**AVIS RELATIF À LA PROTECTION
CONTRE LES EVENTUELS EFFETS NOCIFS ET NUISANCES
PROVOQUÉS PAR LES RAYONNEMENTS NON IONISANTS
GÉNÉRÉS PAR DES ANTENNES ÉMETTRICES STATIONNAIRES**

Commune : NEUFCHATEAU - Exploitant : PROXIMUS

Référence exploitant : 61MAS_00

Rapport n° 2885 / 2024

Figure 1 : Vue en plan des lieux de séjour et des points de contrôle

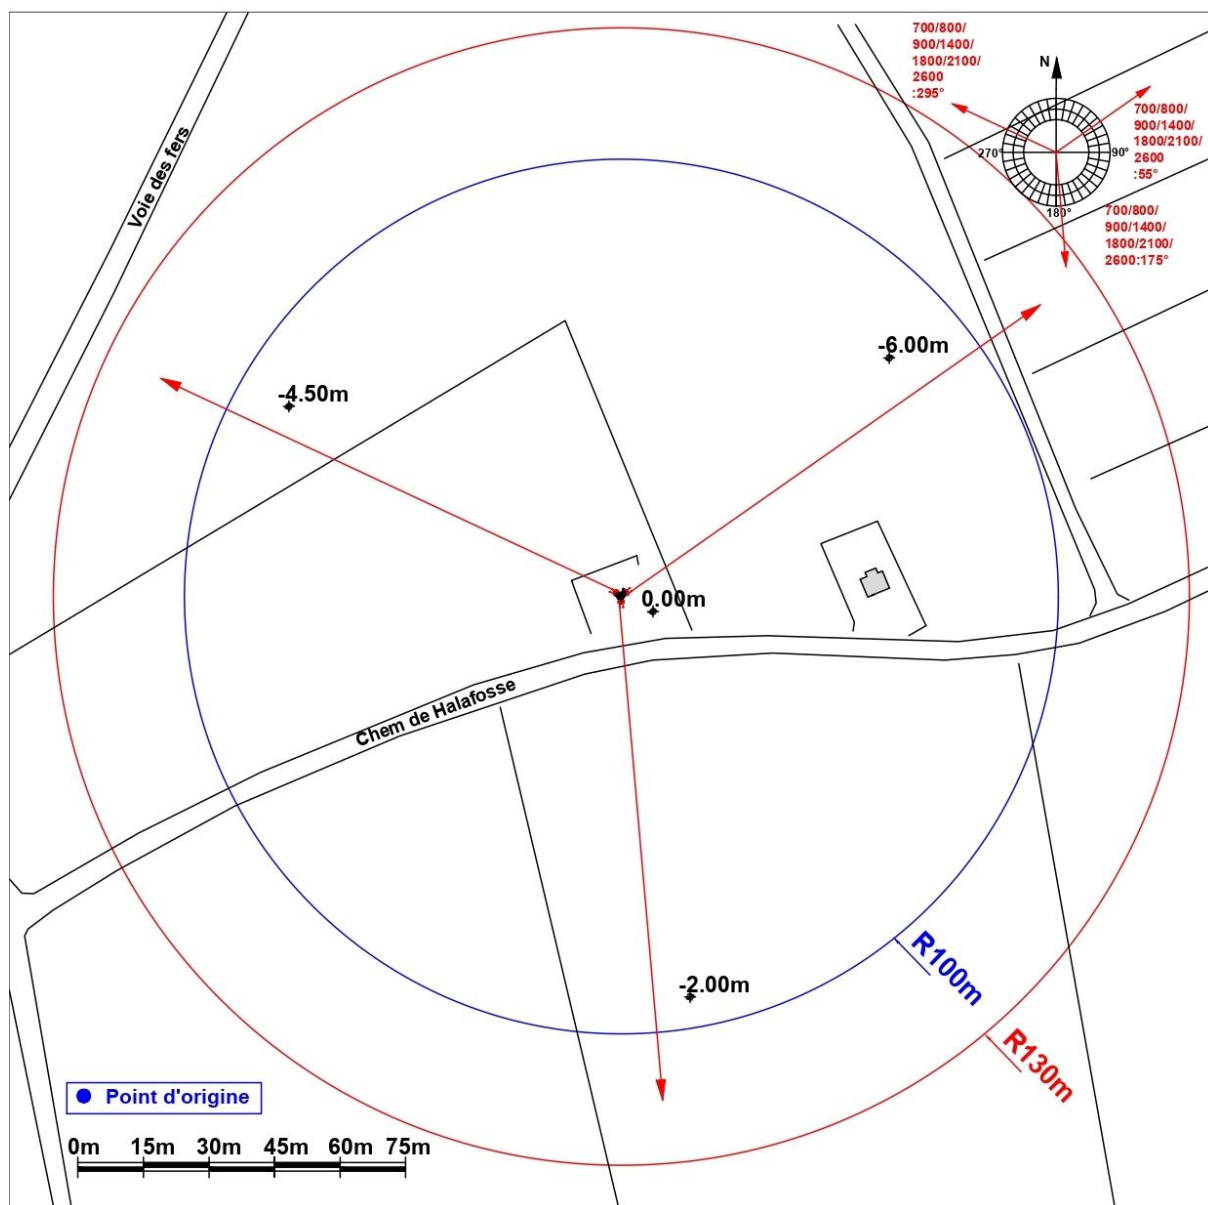
N° point de contrôle	LS	Atténuation (dB)	Indice d'exposition relatif à la limite par installation IE_i
Aucun lieu de séjour ne se trouve dans la zone où la limite d'immission pourrait être atteinte

En ce qui concerne les antennes de l'installation mentionnées dans le tableau 1, la distance maximale à laquelle la limite pourrait être atteinte, à l'extérieur, est égale à 101,6 m. S'il n'y a pas de LS à une distance inférieure, les antennes respectent forcément la limite d'immission.

Dans le cas des LS situés à l'intérieur des bâtiments, une atténuation d'obstacle est prise en compte et il en résulte que la distance maximale à laquelle la limite pourrait être atteinte se réduit à 71,9 m.

Figure 2 : Vue en plan des installations d'antennes dans un rayon de 300 mètres autour de l'installation faisant l'objet de la demande d'avis

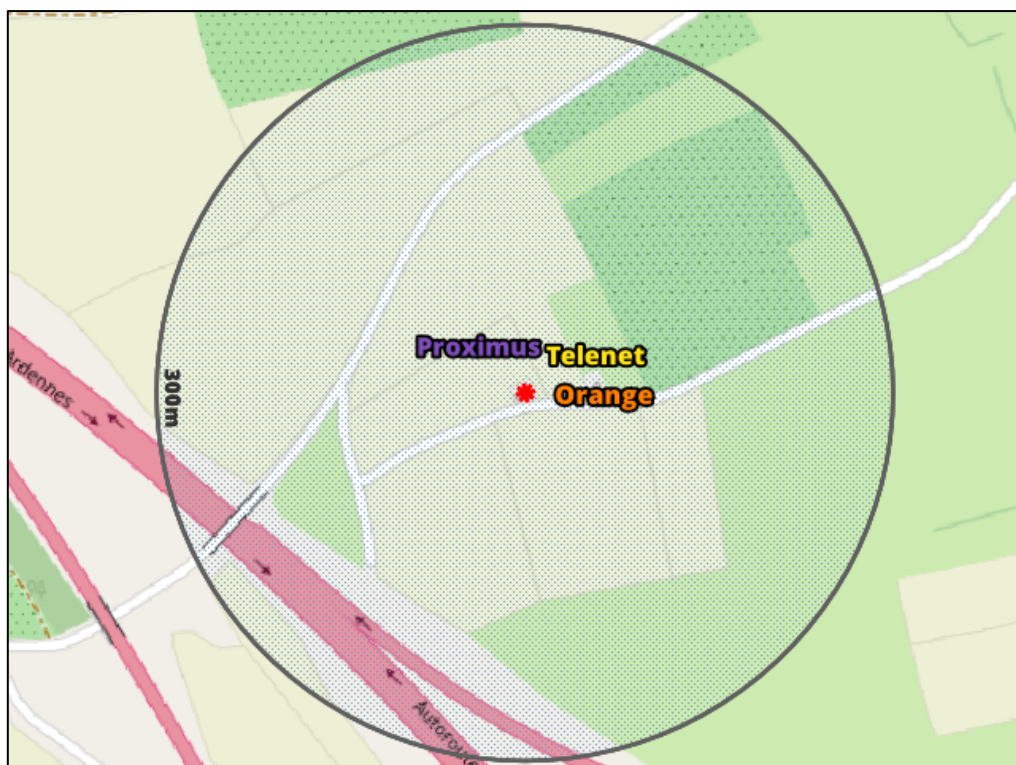
- a) il y a au plus 4 installations d'antennes émettrices stationnaires présentes dans la zone d'évaluation de 300 mètres de rayon représentée dans la figure 2, y inclus l'installation référencée dans le paragraphe 2 : la limite cumulative définie à l'article 4, §2 du décret est nécessairement respectée dans les lieux de séjour à l'intérieur de la zone d'évaluation de 300 mètres de rayon ;

- b) il y a exactement 5 installations d'antennes émettrices stationnaires présentes dans la zone d'évaluation de 300 mètres de rayon représentée dans la figure 2, y inclus l'installation référencée dans le paragraphe 2 et il existe, pour 3 ou 4 de ces installations, un avis attestant le respect de la limite abrogée de 3 V/m : la limite cumulative définie à l'article 4, §2 du décret est nécessairement respectée dans les lieux de séjour à l'intérieur de la zone d'évaluation de 300 mètres de rayon ;

- c) dans tous les autres cas, il a été vérifié que la limite cumulative définie à l'article 4, §2 du décret n'est pas dépassée dans les lieux de séjour sur base du nombre d'installations localisées dans la zone d'évaluation de 300 mètres de rayon représentée dans la figure 2, de leur localisation ainsi que des données inscrites dans la figure 1 et au paragraphe 4 du présent avis et dans les avis attestant le respect de la limite par installation ou de la limite abrogée de 3 V/m relatifs aux autres installations reprises dans la figure 2.

Compte tenu des considérations ci-dessus, il apparaît que l'intensité du rayonnement électromagnétique généré, dans les lieux de séjour situés dans un rayon de 300 mètres autour de l'installation référencée dans le paragraphe 2, par l'ensemble des antennes émettrices stationnaires de l'ensemble des exploitants du même site d'antennes émettrices stationnaires respecte la limite fixée à l'article 4, § 2 du décret.
